INFORME TÉCNICO DE FISCALIZACIÓN AMBIENTAL

Examen de Información

CT SANTA MARIA

DFZ-2019-1532-VIII-RCA

Figura 7

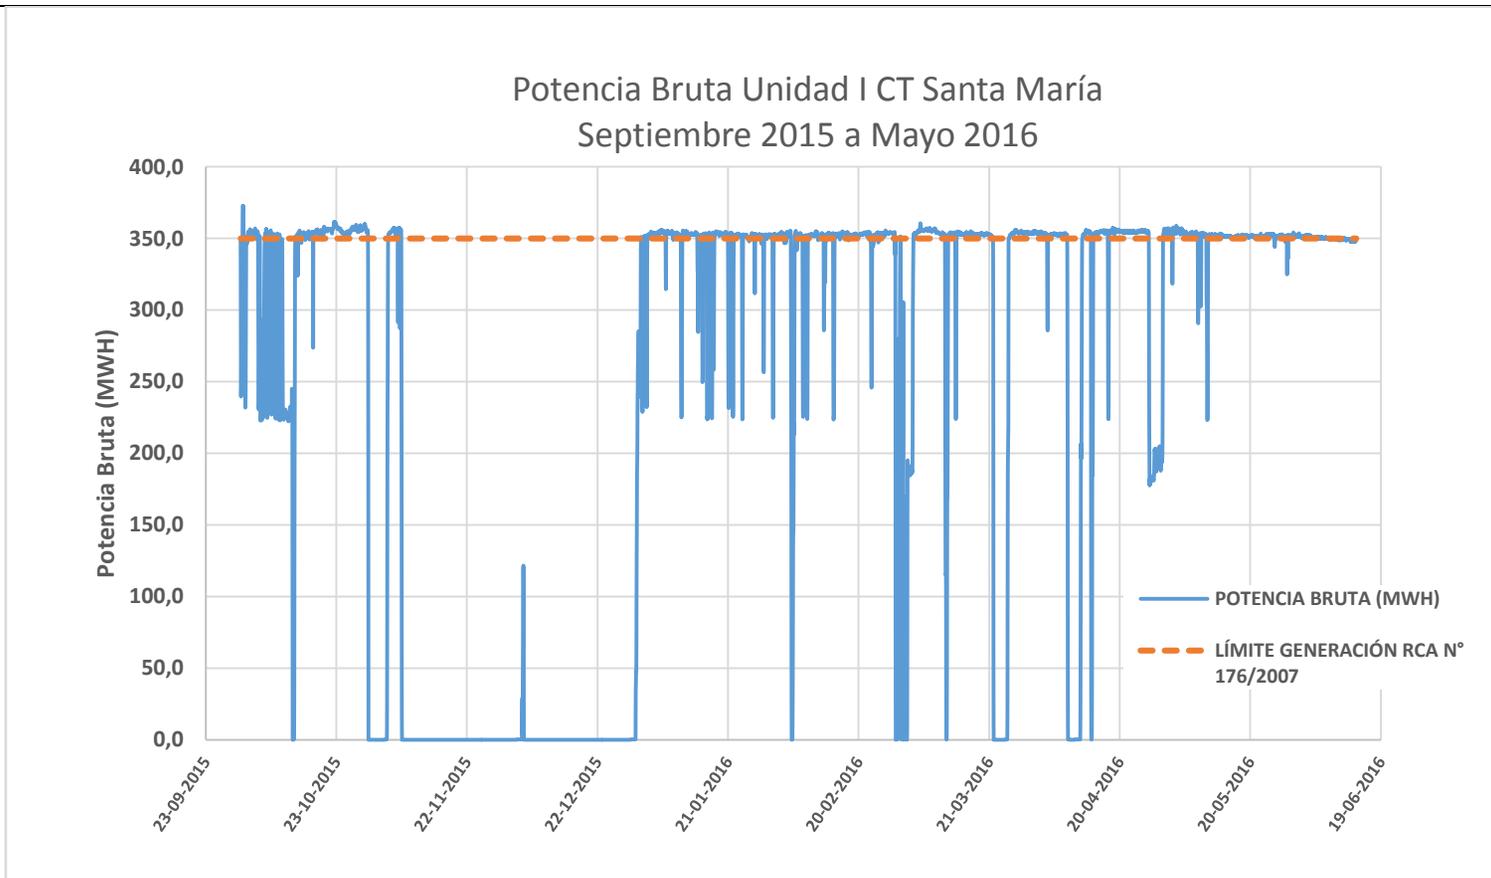
De estos reportes se extrajo la información de generación bruta y se graficó en función del tiempo (Ver Figura 7), dónde **se observa que existe una generación de potencia total horaria del complejo por sobre los 350 MW, correspondiendo esta sobre producción al 22% de datos, de igual o mayor potencia del periodo.**
